# 製品仕様変更のご案内(KCシリーズ)

- 対象シリーズ: KC・KCSシリーズのフレーム

【パネルフレーム(Hフレーム)】

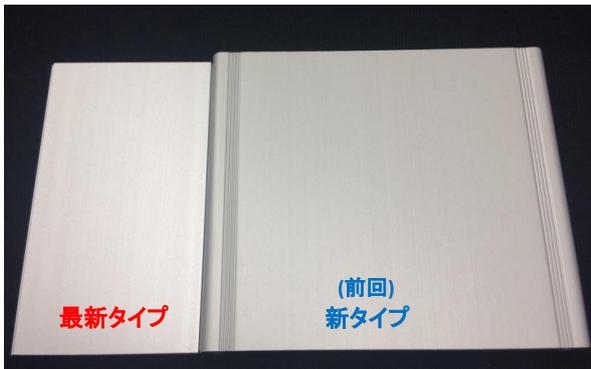
- 改良点: 前回改良点のマットクリア塗装付きでアルマイト性能(防キズ、耐食性)の向上を維持しつつ金属感のある、高級な仕上がりになっております。
